Unterrichtungsvorlage

Vorlage: UV/0207/2026					Datum: 27.08.2026						
Dezernat 4											
Verfasser:		67-EB Grünflächen- und Bestattungswesen					Az.: 67/SDa				
Betreff:											
Ausbau des Geh- und Radweges in Moselweiss - Stellungnahme BI Moselufer Moselweiss											
Gremienweg:											
24.09.2026	Werkausschuss "Grünflächen- und Bestattungswesen"					☐	einstimmig	☐	mehrheitl.	☐	ohne BE
						☐	abgelehnt	☐	Kenntnis	☐	abgesetzt
						☐	verwiesen	☐	vertagt	☐	geändert
						☐	Enthaltungen	☐	Gegenstimmen		
TOP		öffentlich			☐	Enthaltungen		☐	Gegenstimmen

Exemplarische Überprüfung der Vitalitätsbestimmung aus der Stellungnahme
Baum 163:

Abbildung 4: Farbtafel 13 zur Vitalitätsbestimmung aus ROLOFF (2001)

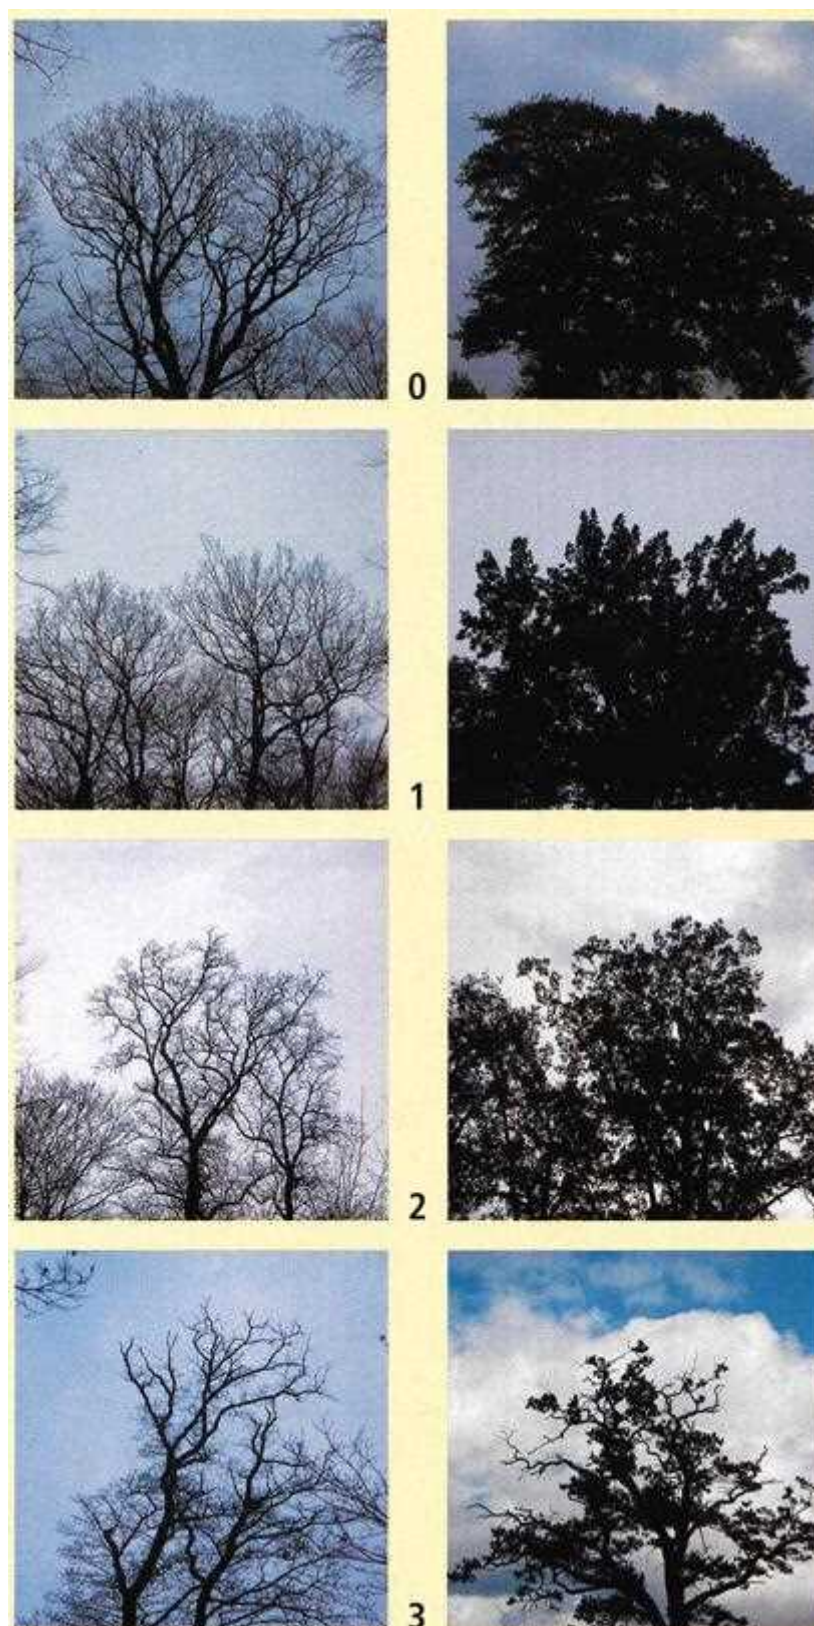
Baum 163:**Vitalität Stellungnahme Antoni: 0****Vitalität Roloff Fotos: 1-2****Vitalität Baumkataster 08/26: 1****Vitalitätsinterpretation nach Roloff:**

Entgegen der Aussage der SV Antoni befindet sich die Stiel-Eiche nicht in der Vitalitätsstufe 0, sondern befindet sich im Übergang von der Vitalitätsstufe 1 zur Vitalitätsstufe 2. Die Kronenperipherie weist zwar noch spießartige Äste mit einer einigermaßen dichten Belaubung auf, jedoch entstehen bereits größere Lücken in der Krone.

Zur Vitalitätsinterpretation wurde ein Alter des Baumes von etwa 70 Jahren angenommen. Der Baum zeigt hiernach eine beginnende Vergreisung, die nach Roloff erst ab einem Alter von etwa 125 Jahren einsetzen sollte.

Abbildung 6: Farbtafel 15 Vitalitätsbestimmung aus ROLOFF (2001)

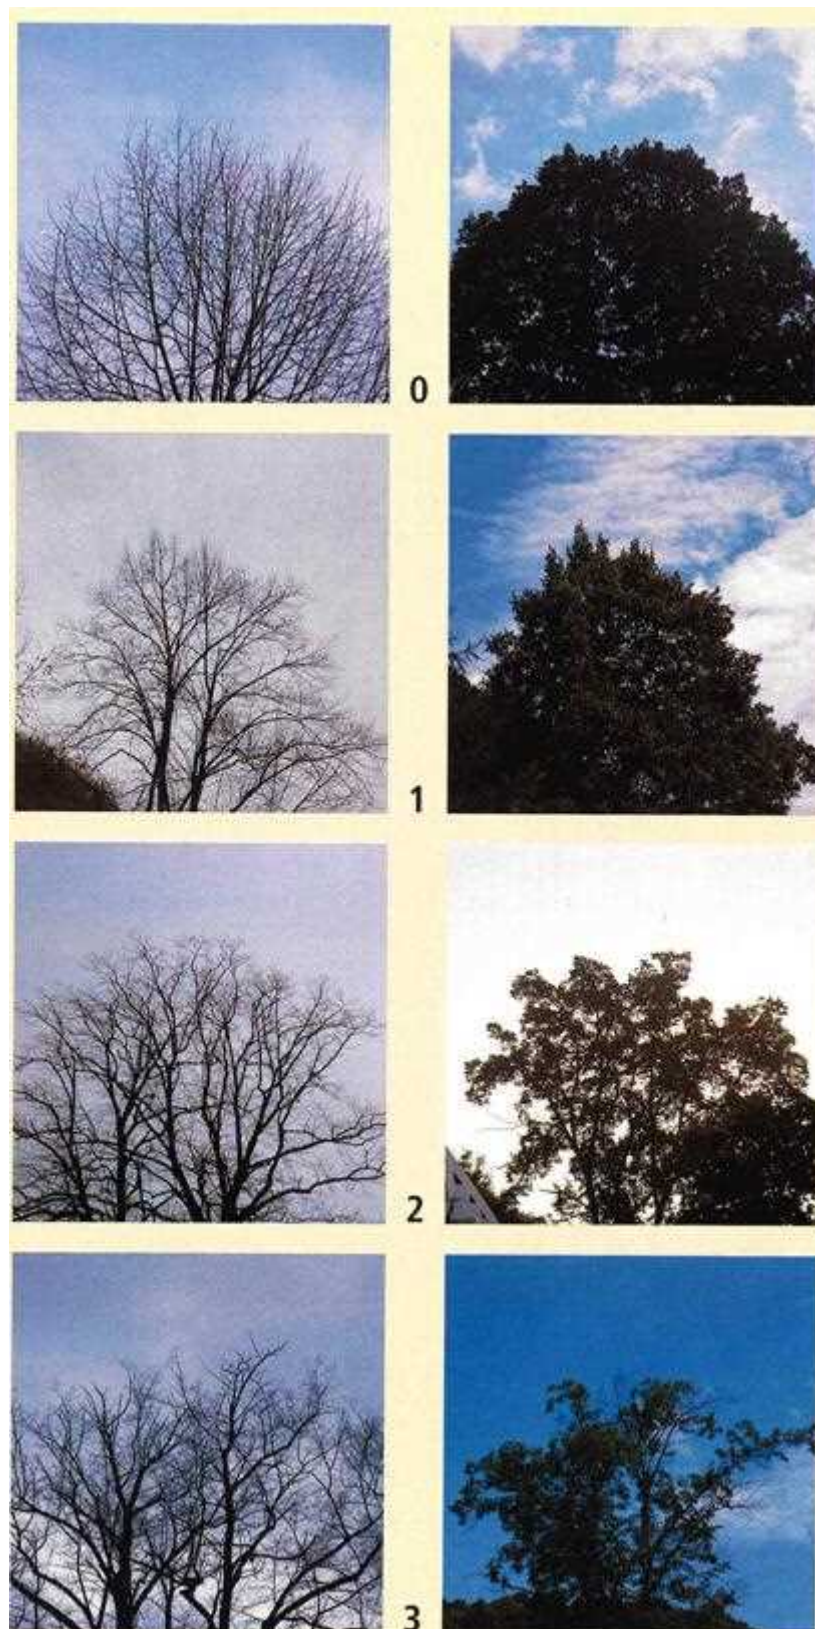
Baum 174:**Vitalität Stellungnahme Antoni: 1****Vitalität Roloff Fotos: 2-3****Vitalität Baumkataster 08/26: 2****Vitalitätsinterpretation nach Roloff:**

Deutlich sichtbar lässt sich anhand der Aufnahme des Baumes der Übergang der Vitalitätsstufe 2 zur Vitalitätsstufe 3 ablesen. Man erkennt deutlich die büschelartigen Feinverzweigungsnetze am Trieb- bzw. Astende. Die Krone weist große Lücken auf und zerfällt in Bruchstücke. Die Krone wirkt insgesamt sehr unharmonisch.

Zur Vitalitätsinterpretation wurde ein Alter des Baumes von etwa 70 Jahren angenommen. Der Baum zeigt hiernach bereits eine so starke Vergreisung, die nach Roloff bei einer VS 2-3 als problematisch einzustufen ist.

Abbildung 8: Farbtafel 4 Vitalitätsbestimmung aus ROLOFF (2001)

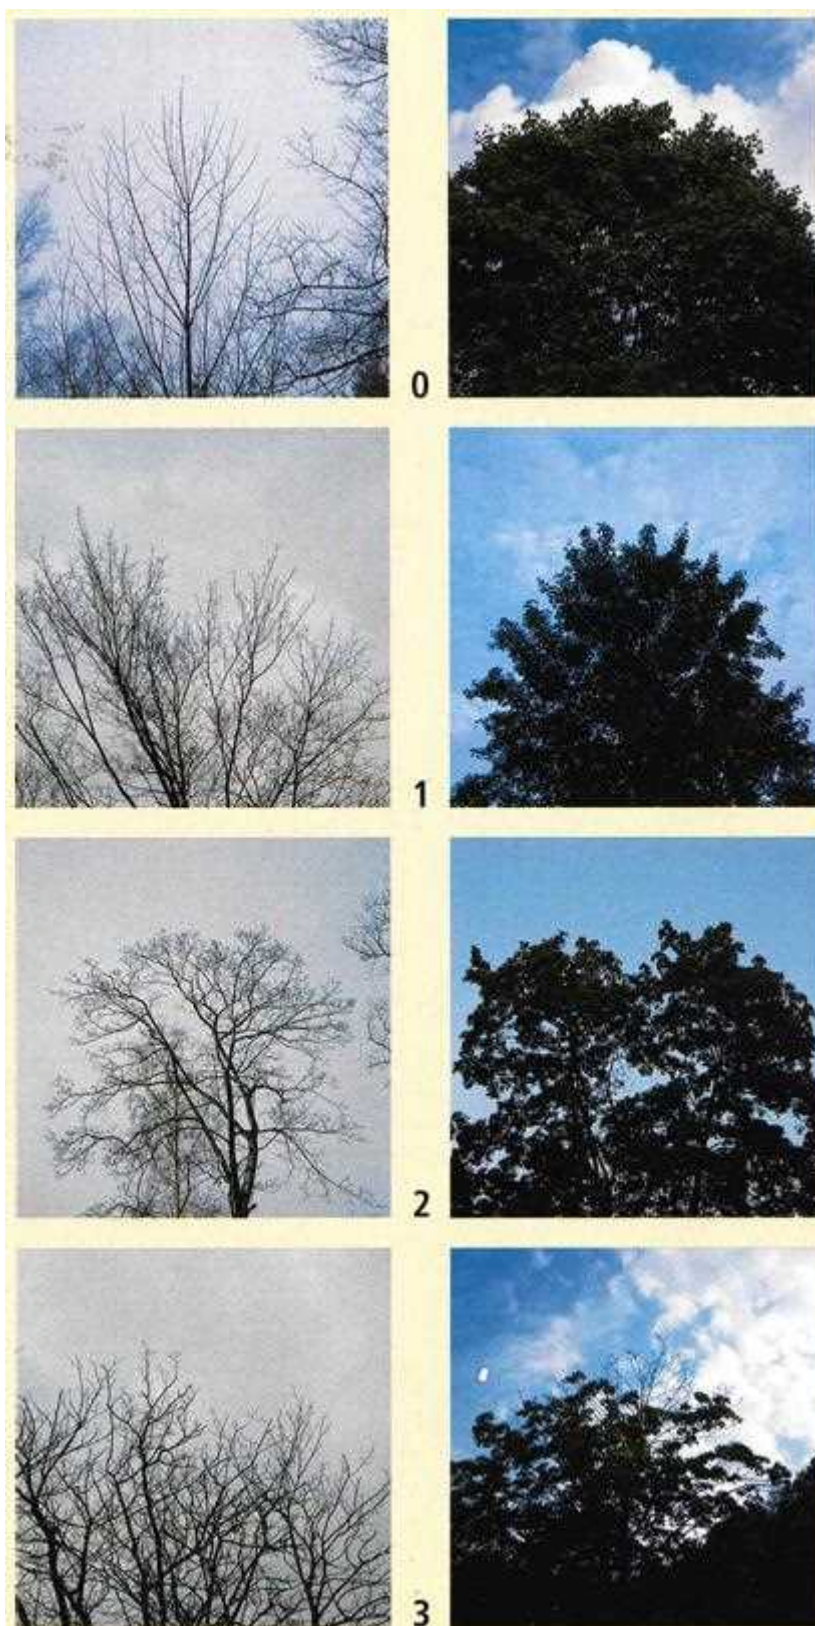
Baum 258:

Vitalität Stellungnahme Antoni: 0

Vitalität Roloff Fotos: 2

Vitalität Baumkataster 08/26: 1

Entgegen der Aussage in der Stellungnahme der SV Antoni befindet sich der Spitz-Ahorn nicht in der Vitalitätsstufe 0, sondern bereits in der Vitalitätsstufe 2. Die Krone weist größere Lücken auf und es entstehen bereits büschelartige Feinverzweigungsnetze am Ende des Triebes bzw. Astes.

Zur Vitalitätsinterpretation wurde ein Alter des Baumes von etwa 70 Jahren angenommen. Der Baum zeigt hiernach eine Vergreisung, die nach Roloff mit VS 2 bei einem Alter unter 100 Jahren als problematisch einzustufen ist.

Abbildung 10: Farbtafel 14 Vitalitätsbestimmung aus ROLOFF (2001)

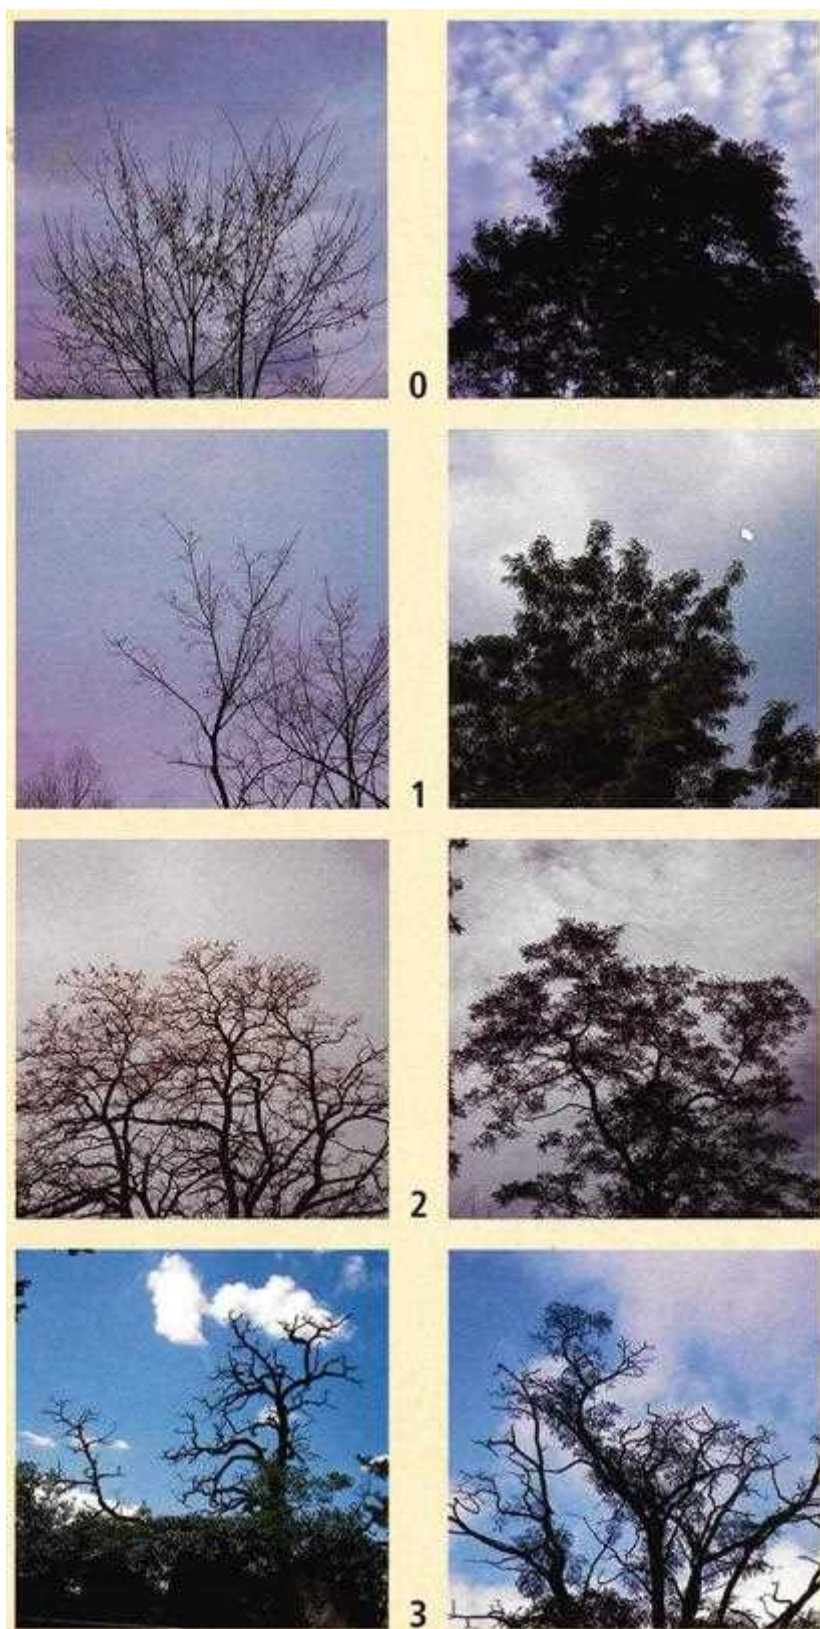
Baum 255:

Vitalität Stellungnahme Antoni: 0

Vitalität Roloff Fotos: 2

Vitalität Baumkataster 08/26: 1

Entgegen der Aussage der SV Antoni befindet sich die Robinie nicht in der Vitalitätsstufe 0, sondern bereits in der Vitalitätsstufe 2. Die Krone weist größere Lücken auf und es entstehen bereits büschelartige Feinverzweigungsnester am Ende des Triebes bzw. Astes.

Zur Vitalitätsinterpretation wurde ein Alter des Baumes von etwa 60 Jahren angenommen. Der Baum zeigt hiernach eine Vergreisung, die nach Roloff mit VS 2 bei einem Alter unter 100 Jahren als problematisch einzustufen ist.
